Zum Bebauungsplan-Wettbewerb für Zürich und seine Vororte.

Vom Internationalen Bebauungsplan-Wettbewerb für Gross-Zürich.

Aus dem Bericht des Preisgerichtes.

Abb. 7. Typische Hafen- und Kanalverbindungs-Vorschläge: A (Entwurf Nr. 18), B (Entwurf Nr. 7), C (Entwurf Nr. 27) und D (Entwurf Nr. 4). — Masstab 1 : 75 000.

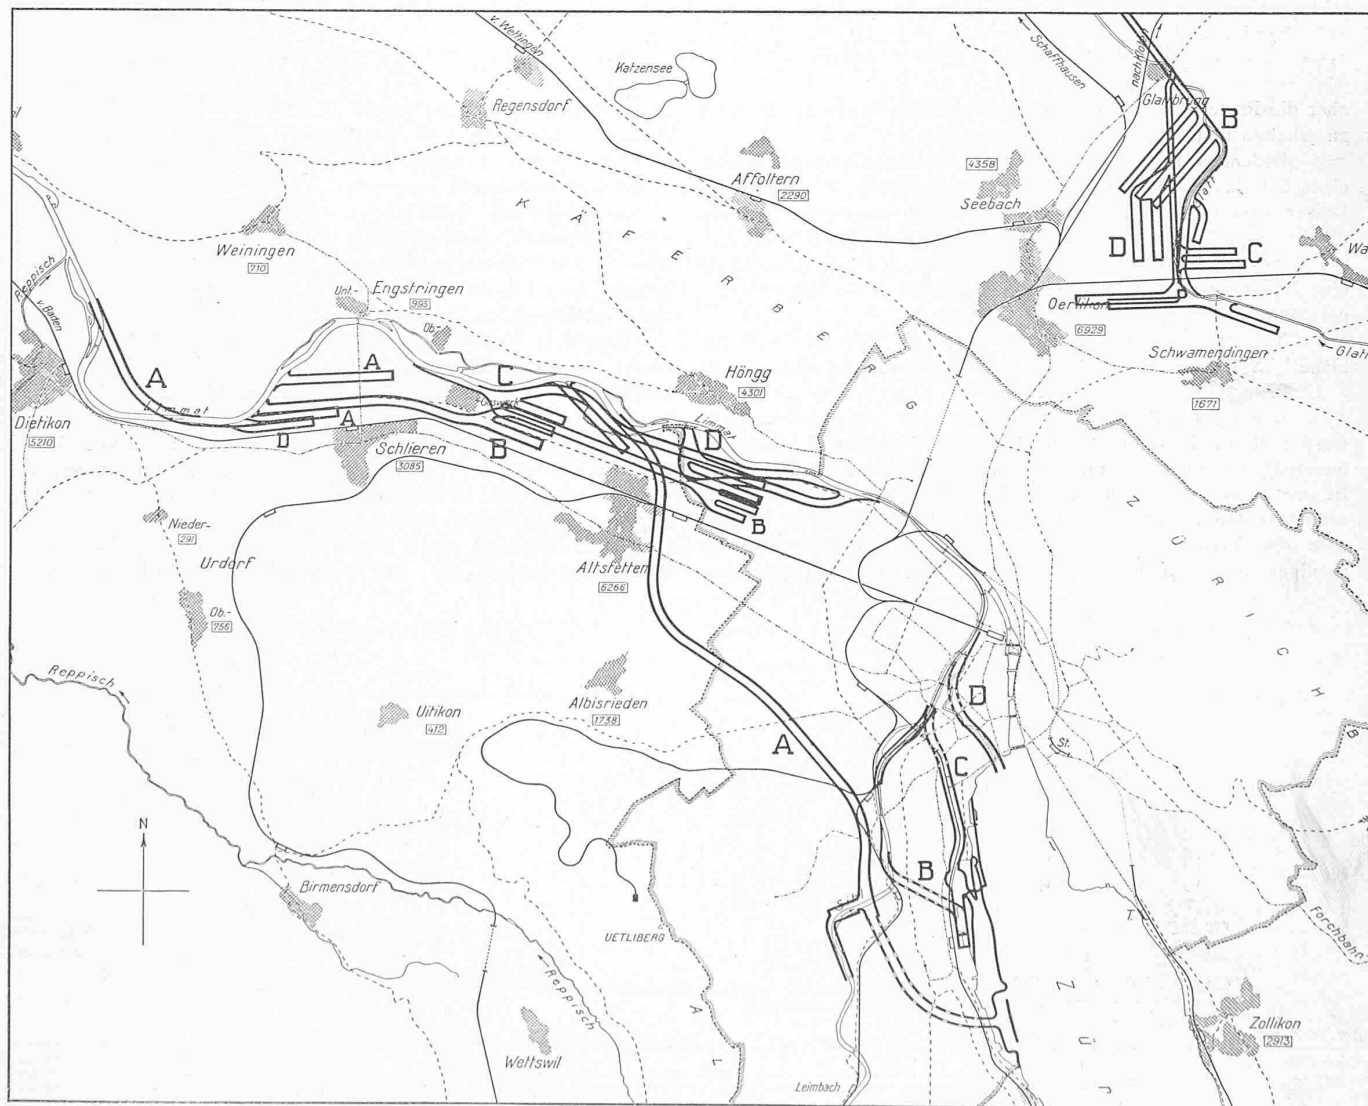
2. Kanalverbindung durch Limmat, Sihl und Schanzengraben: Entwürfe Nr. 2, 4, 15, 24, 25.

Diese Verbindung ist technisch möglich, aber nach Ansicht des Preisgerichtes nicht zu empfehlen, weil eine Schleuse im See ausserhalb der Uferpromenade angeordnet werden müsste, damit der Wasserspiegel des Verbindungskanales tief genug gesenkt werden könnte, um die gegenwärtige Höhenlage der Brücken beizubehalten. Gegen die Anordnung einer solchen Schleuse spricht die Rücksicht auf den Charakter des Quai und auf die Gestaltung des Stadtbildes. Die Rücksicht auf das Stadtbild lässt es wünschenswert erscheinen, den ganzen Schanzengraben, zum mindesten

Bedenken bestehen ferner gegen die Nebeneinanderführung eines Schiffahrtskanales und der Sihl: Entwürfe Nr. 2, 4, 7, 15, 25. Besser erscheinen die Lösungen, bei denen das Sihlhochwasser oberhalb der Kanalstrecke seitlich in den See abgeleitet wird.

3. Kanalverbindung durch Limmatt, Sihl und im Tracé der bisherigen Linie der linksufrigen Zürichseebahn: Entwürfe Nr. 6, 8, 10, 27.

Diese Vorschläge sind im allgemeinen günstiger beurteilt worden als die Kanalführung durch den Schanzengraben. Die Ausmündung ist meistens mit einer Hafenanlage in der Nähe des Belvoirparkes vorgesehen. Hier müsste auch eine Schleuse angeordnet werden, um den Wasserspiegel des Kanals so tief zu senken, dass die Strassen in der Nähe des jetzigen Bahnhofes Enge in richtiger Höhenlage überführt werden können. Dadurch entstehen

aber erhebliche technische Schwierigkeiten; Schleusen und Kanal würden auf eine grössere Länge in die dort vorhandene Seekreide zu liegen kommen. Diese Bauten würden demnach ausserordentlich hohe Kosten verursachen. Auch bedingt diese Lösung eine erhebliche Vertiefung des Sihlbettes.

Gegen die Teilung des Sihlbettes in einen Flusslauf und einen durch Zwischenmauern davon getrennten Kanal (Nr. 7 und 27) bestehen die gleichen Bedenken wie bei der vorigen Lösung.

Immerhin empfehlen die Preisrichter auch diese Lösung nicht, sie sind vielmehr der Ansicht, dass die künftige Schifffahrtsverbindung zwischen Limmatt und Zürichsee am vorteilhaftesten durch die folgende Lösung erzielt wird.

See mündenden *Schiffahrtskanal, der das innere Stadtgebiet Zürichs westlich umgeht*: Nr. 1, 3, 5, 16, 18, 19 und 29.

Wie bereits unter *a* erörtert, ist es zweckmässig, die Hafen-Anlage im Limmattal nicht zu nahe an die Stadt heranzurücken. Auch die Rücksicht auf die gegebenen Höhenverhältnisse lässt es empfehlenswert erscheinen, den Verbindungskanal vom Hafen nach dem Zürichsee westlich von Altstetten und nicht östlich vorbeizuführen.

Abb. 8. Limmatt-Zürichsee-Kanal nach Typ A (vergl. Abb. 7), zum Entwurf Nr. 18. — Verfasser Ing. Alb. Bodmer und Arch. K. Hippenmeier, Zürich.

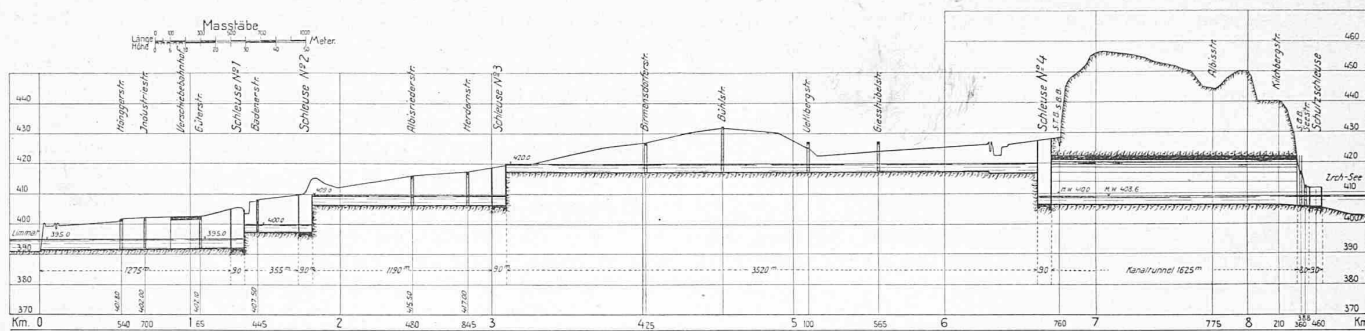
Mit Rücksicht auf die umfangreichen Eisenbahnanlagen kann die Wasserspiegelhöhe des Kanals kaum höher als auf Kote 395 angenommen werden. Dies bedingt schon eine erhebliche Vertiefung der Limmattalsole unterhalb des Hafens. Zwischen Hafen und See befindet sich ein Geländerrücken, der mit einer verlorenen Steigung überwunden werden muss.

Eine Schwierigkeit ergibt sich ferner bei der Kreuzung des Schiffahrtskanals mit der Sihl, die bei einigen Entwürfen unter und bei andern überführt wird. Diese Schwierigkeit wird bei einigen Entwürfen, wie z. B. in Nr. 23, auf die zweckmässigste Weise dadurch überwunden, dass das Sihlhochwasser vor der Kreuzung seitlich in den See abgeleitet wird.

Das Preisgericht hält die Ableitung der Sihl in den Zürichsee für die zweckmässigste Lösung. Die Herstellung dieses Schiffahrts-Kanals ist zur Zeit keine dringende Aufgabe, da die Kanalisierung der Limmat und die Erstellung der Limmathäfen vorangehen muss. Jedoch sollte der für den Schiffahrtskanal erforderliche Geländestreifen zunächst als Freifläche im Bbauungsplan sichergestellt werden.
